日本原燃株式会社	
資料番号	耐震建物 21 <u>R 6</u>
提出年月日	令和 4 年 <u>3 月 25 日</u>

## 設工認に係る補足説明資料

### 耐震設計の基本方針に関する 燃料加工建屋に係る既認可からの変更点について

1. 文章中の下線部は、R5 から R6 への変更箇所を示す。
2. 本資料 (R6) は、令和 4 年 1 月 14 日に提示した「耐震設計の基本方針に関する燃料加工建屋に係る既認可からの変更点について R5」に対し、ヒアリングにおける主な指摘事項である、「地上 1 階 (GL+1.8m) を基準面とした静的地震力について、地上 1 階より下の部分で地下としての震度を用いる場合、設計の保守性として問題ないか説明を追加すること。」を踏まえ、記載内容を見直したものである。

変更前 変更後  
第 2.2.1-1 図 排気筒の位置変更

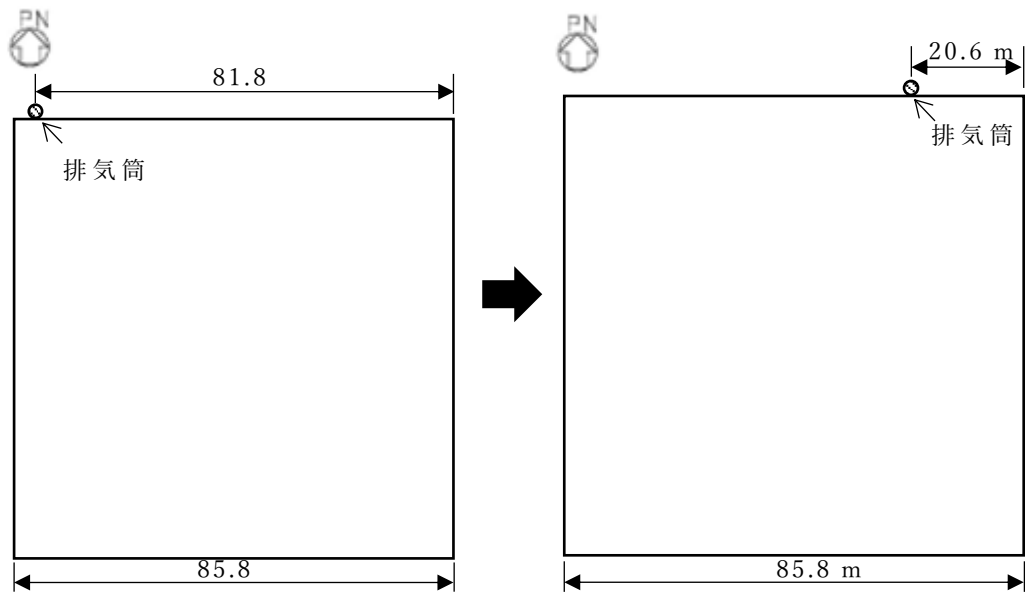
第 2.2.1-1 図のとおり、燃料加工建屋に支持される排気筒は、燃料加工建屋北西側外壁面に設置していたが、約 60m 東へ移動させ、北東側外壁面に設置する変更を行う。設計変更後の排気筒と建物との取り合いを第 2.2.1-2 図に示す。

また、排気筒の高さについては、25m から 20m に変更する。

- 位置変更については、貯蔵容器搬送用洞道の工事と気中ダクト及び排気筒の工事を独立して行うため。
- 高さ変更については、万一転倒した場合であっても再処理施設のウラン・プルトニウム混合酸化物貯蔵建屋に波及的影響を及ぼさないようにするため。

第 2.2.2-1 図 建屋の増床のイメージ

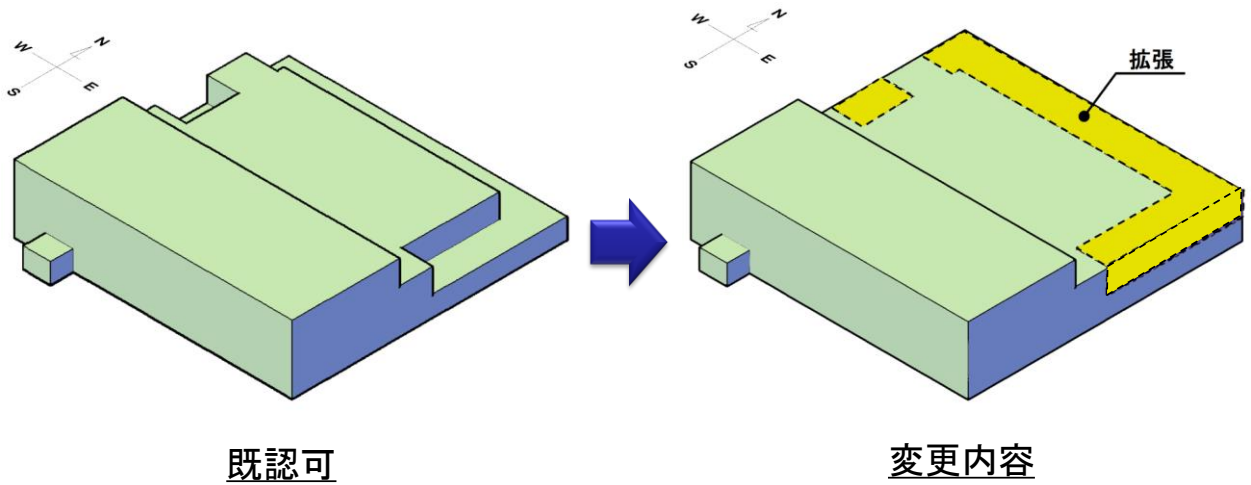
第 2.2.2-1 図及び第 2.2.2-2 図のとおり、建屋北側屋上部分を増床するとともに、増床に併せて建屋レイアウトを変更する。また、地下 3 階及び地下 2 階の階高を、それぞれ 60cm 高くする。

- ▶ 新規制基準対応として、火災消火用のガスボンベの追加設置等が必要となったことから、既認可における建屋レイアウトでは設備・機器を燃料加工建屋内に収納することができないため。
- ▶ グローブボックスの耐震 S クラス化に伴う耐震サポートの追加、火災発生時の延焼を防止するための延焼防止ダンパ等の追加が必要となり、既認可の階高では工程室内の天井部分における設置スペースの確保が困難となるため。

第 2.-6 図 建屋の階高の変更に伴う主な変更の概要図及び解析モデルの変更点

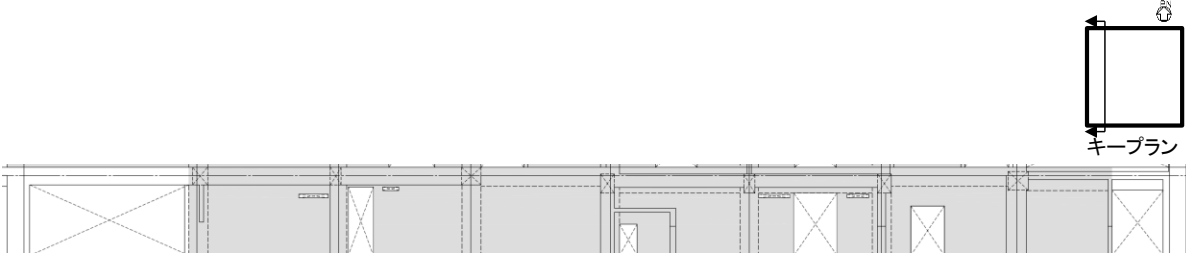
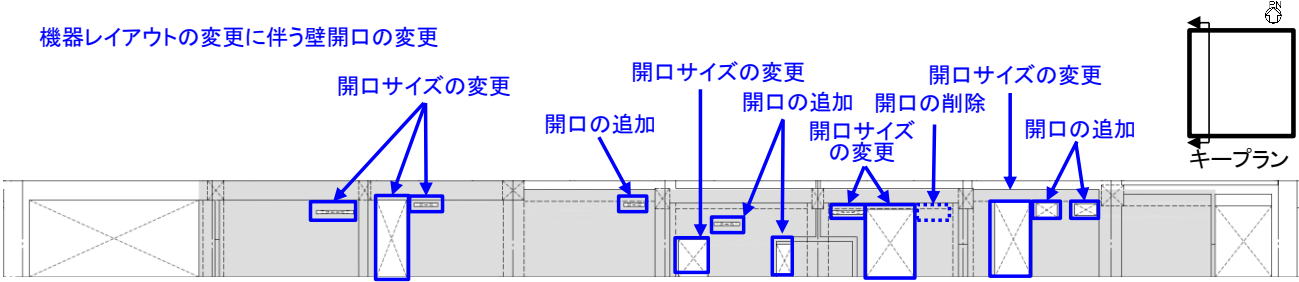
「建屋の階高の変更」については，階高に合わせて質点系モデルの質点レベルへ反映している。変更の概要図と解析モデルへの反映内容を第 2.-6 図に示す。

第 3.-1 図 地震応答解析モデルの変更点 (1/2)

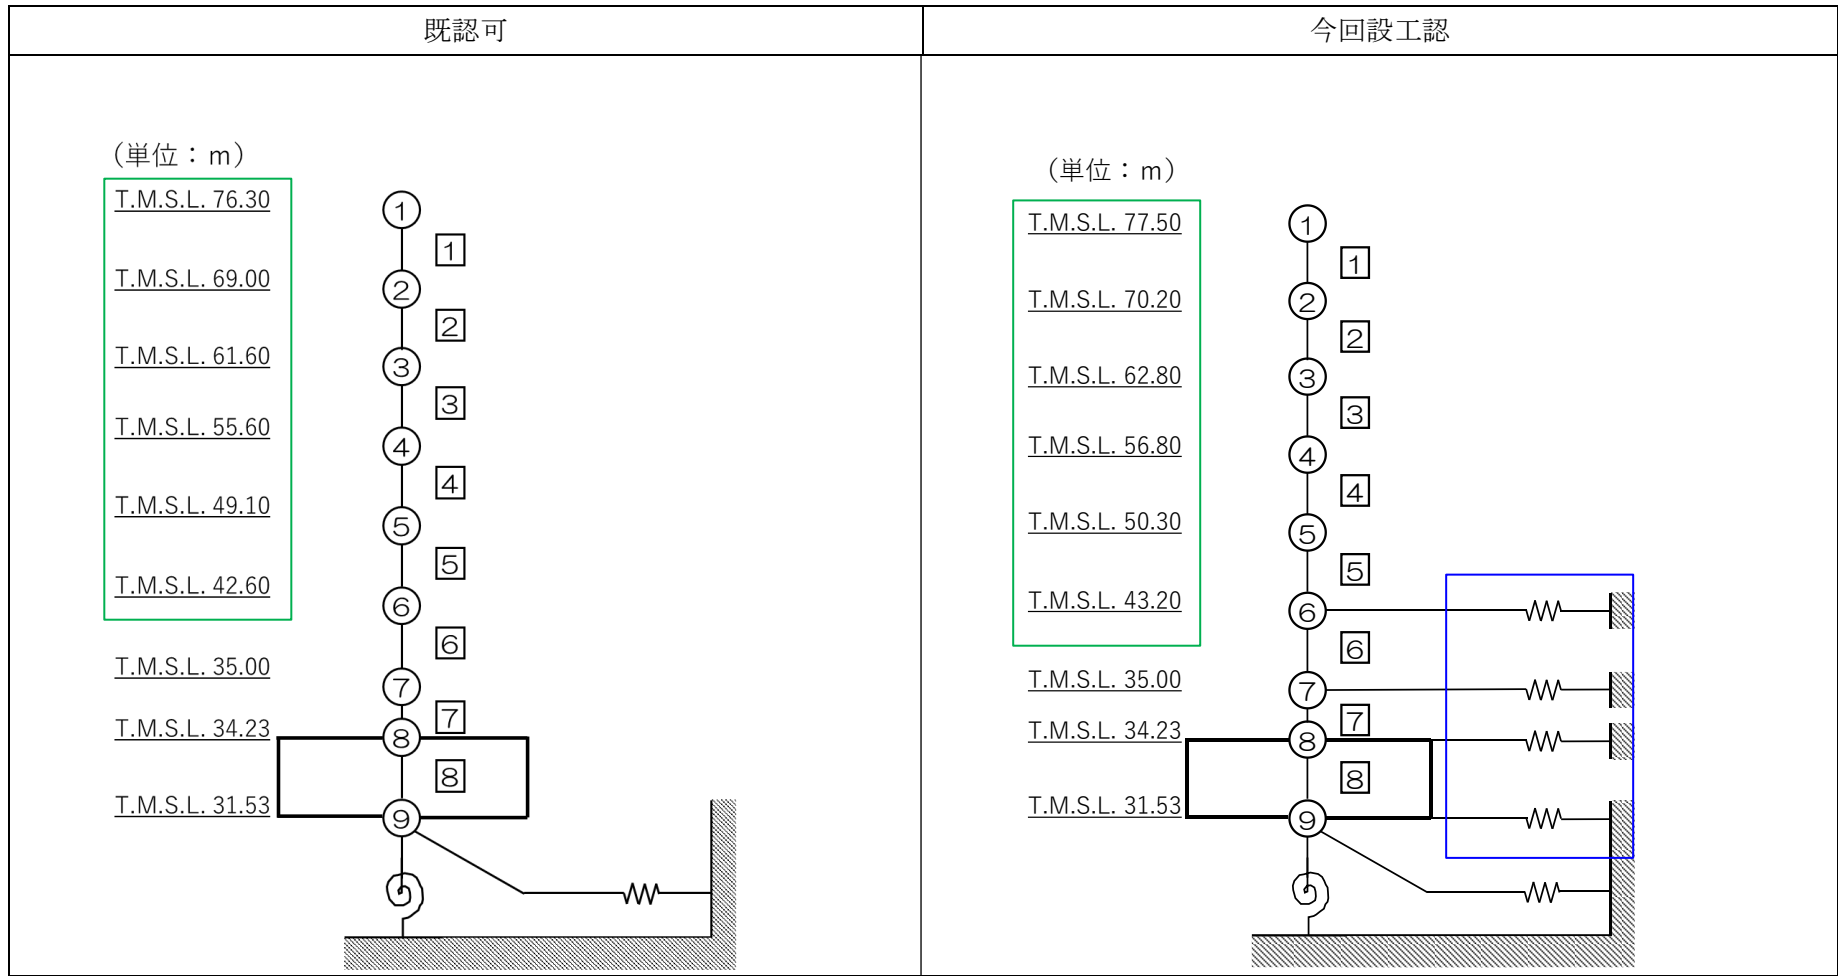
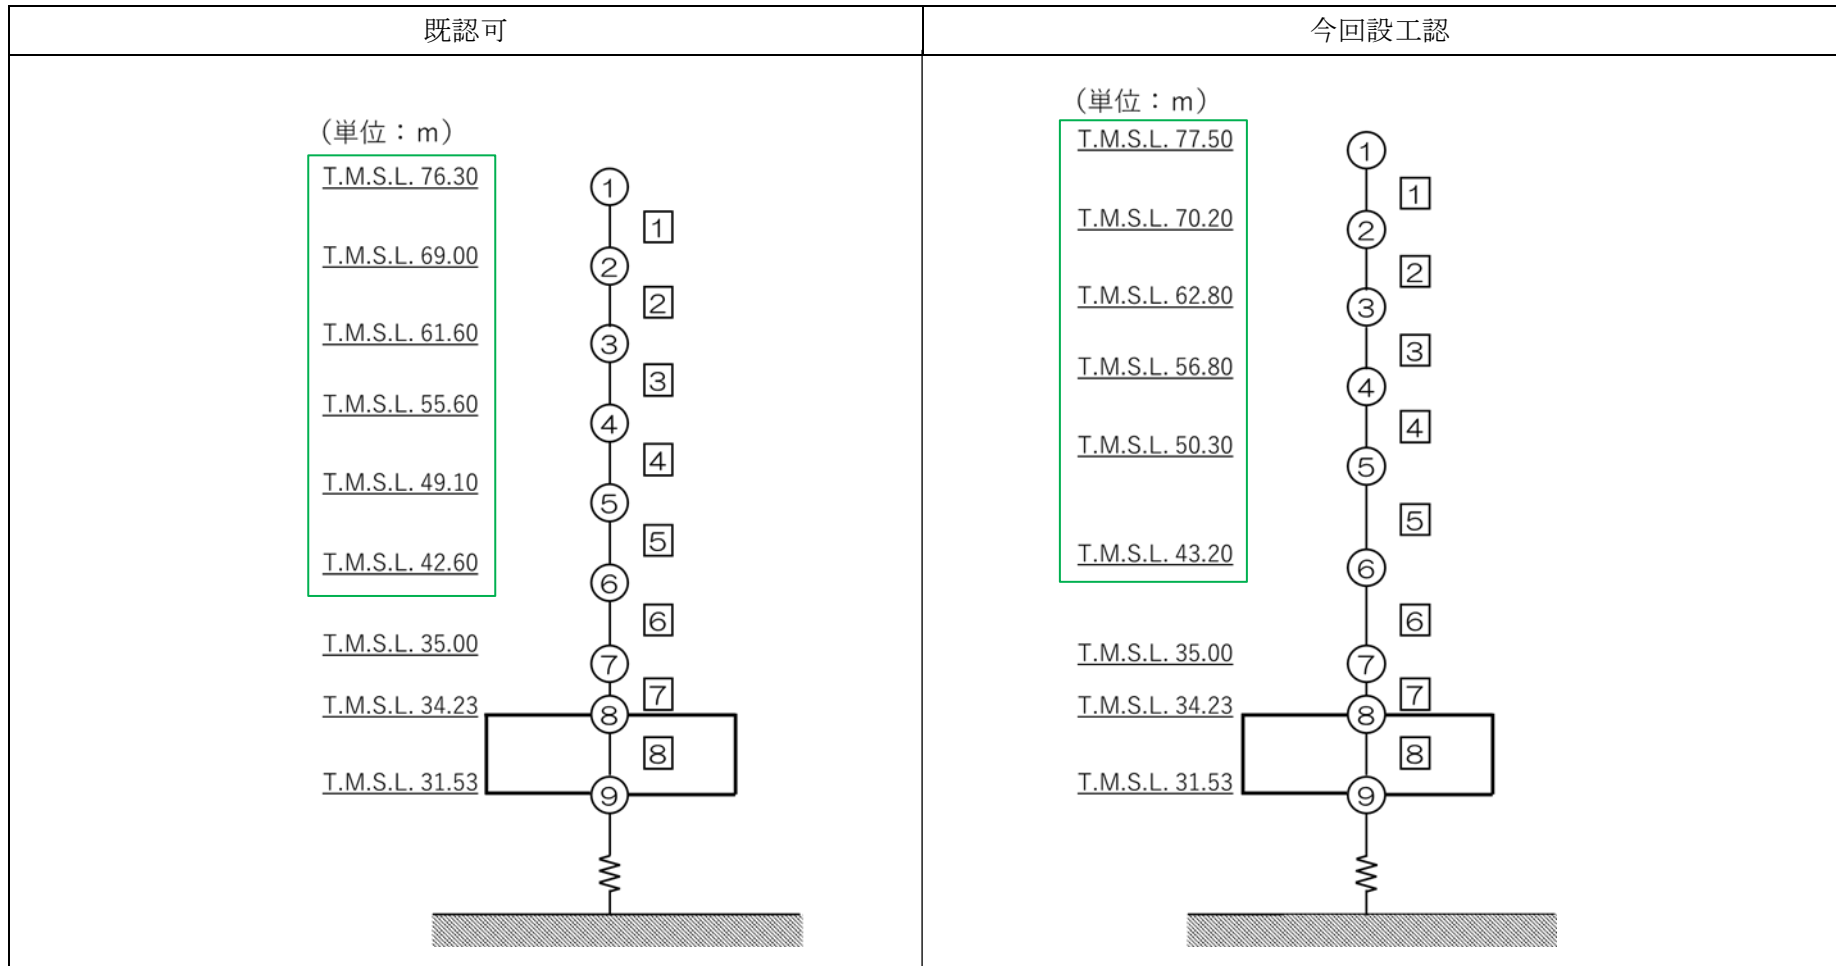
- : 地下 3 階及び地下 2 階の階高の変更に伴い、質点レベルを変更
- : 側面地盤ばねの考慮による変更

: 地下3階及び地下2階の階高の変更に伴い、質点レベルを変更

第3.-3図 静的地震力(地上1階床面基準, 地表面基準)及び動的地震力(弾性設計用地震動Sd)の比較

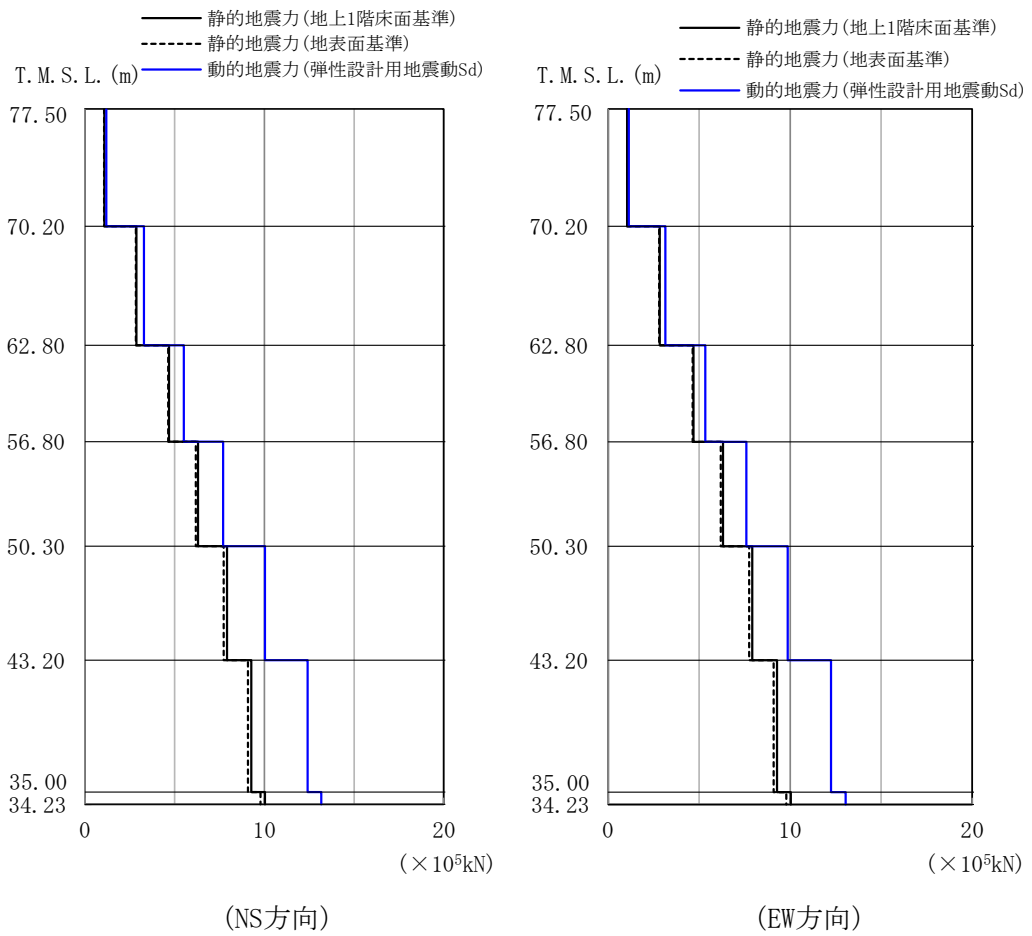
参考として、今回設工認の地上1階床面 (T.M.S.L. 56.80m) を基準とした静的地震力と、地表面 (T.M.S.L. 55.00m) を基準とした場合の静的地震力、弾性設計用地震動Sdによる地震力を第3.-3図に示す。第3.-3図より、地上1階床面を基準とした静的地震力は、地表面を基準とした場合の静的地震力と比べて若干大きくなっている。これは、地上1階床面を基準とした方が埋込み深さが大きいため、基準面より上部においては $R_t$ が大きくなり、基準面より下部においては $(1-H/40)$ は小さくなるが、それ以上に $\alpha$ が大きくなるため、静的地震力としては大きく算定されている。なお、いずれの静的地震力とも弾性設計用地震動Sdによる地震力に包絡されている。

第 4. -1 図 応力解析モデルにおける上部構造による拘束の変更

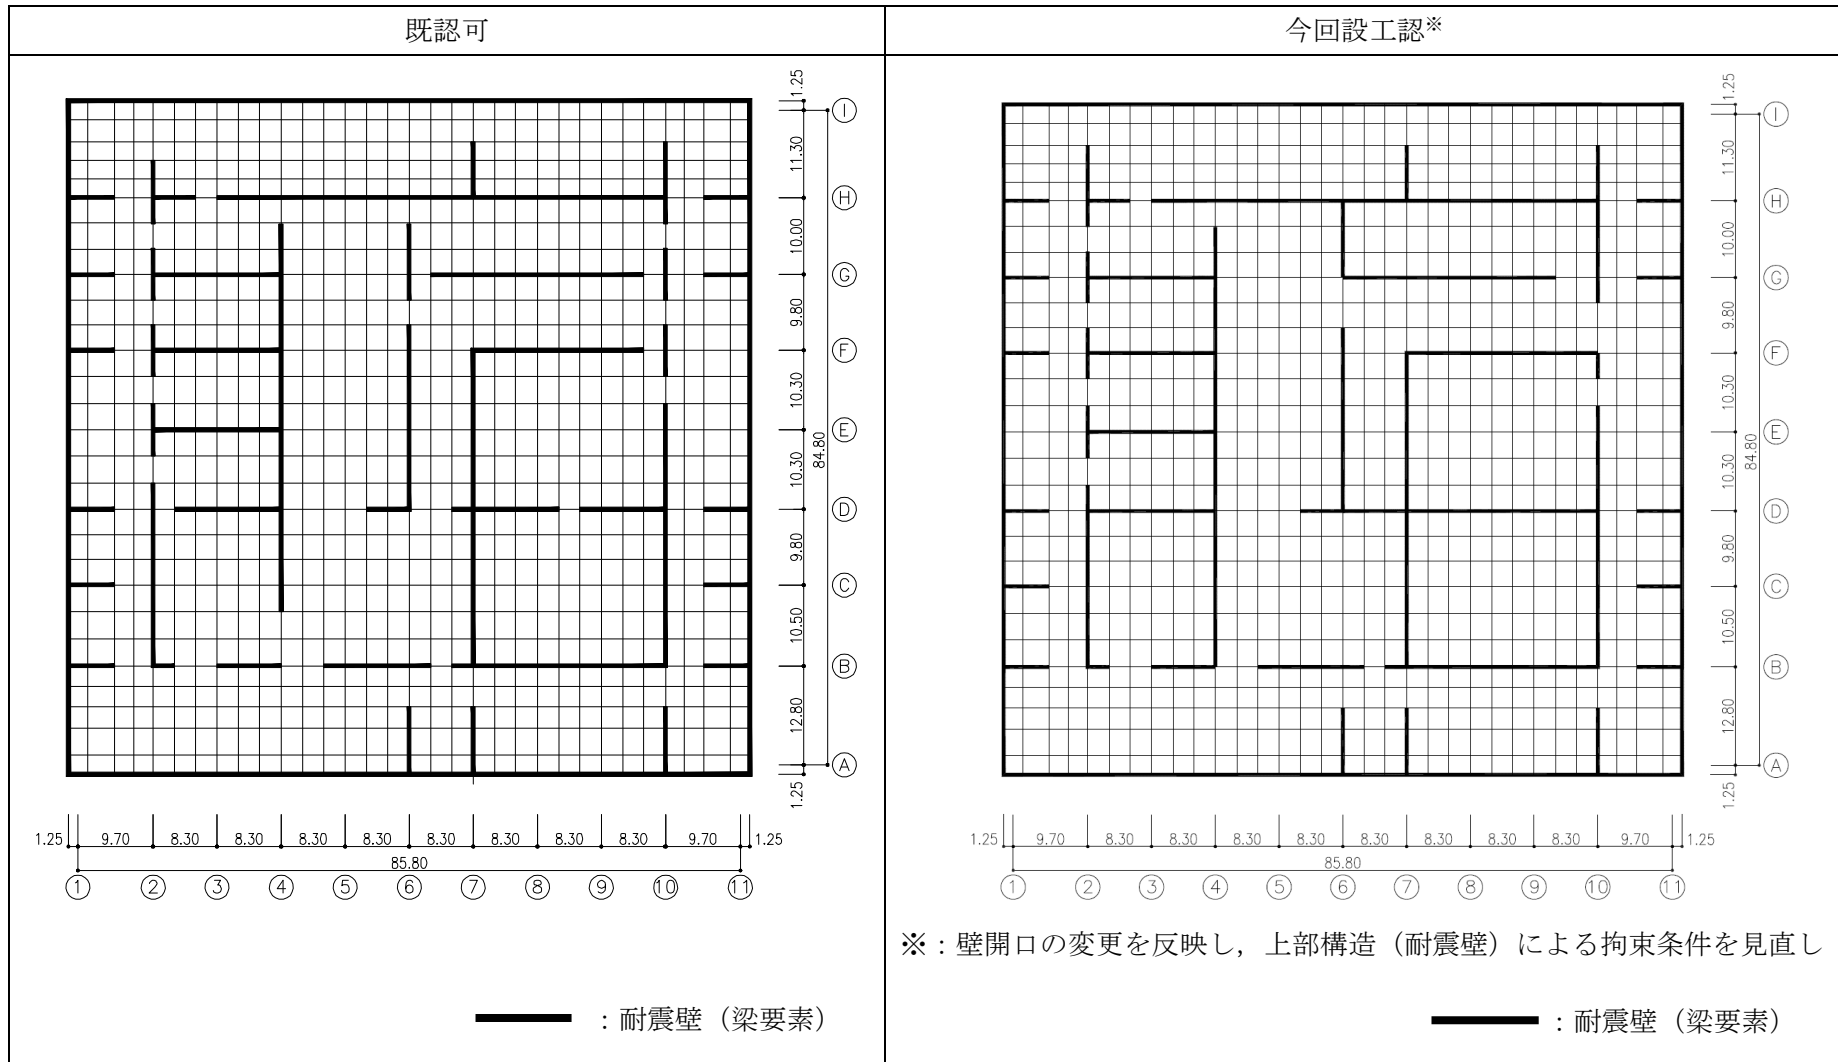
なお、基礎スラブの解析手法については既認可と同様である。ただし、基礎スラブの解析モデルについては、既認可からの壁開口の変更を反映し、上部構造（耐震壁）による拘束条件の見直しを行っている。既認可及び今回工認の解析モデル図を第 4.-1 図に示す。

※2：壁開口の変更を反映し、上部構造（耐震壁）による拘束条件を見直ししている。（第 4. -1 図）  
梁要素は、地下 3 階の耐震壁の位置に合わせて配置し、基礎スラブより立ち上がる各階の耐震壁の剛性を考慮して設定している。
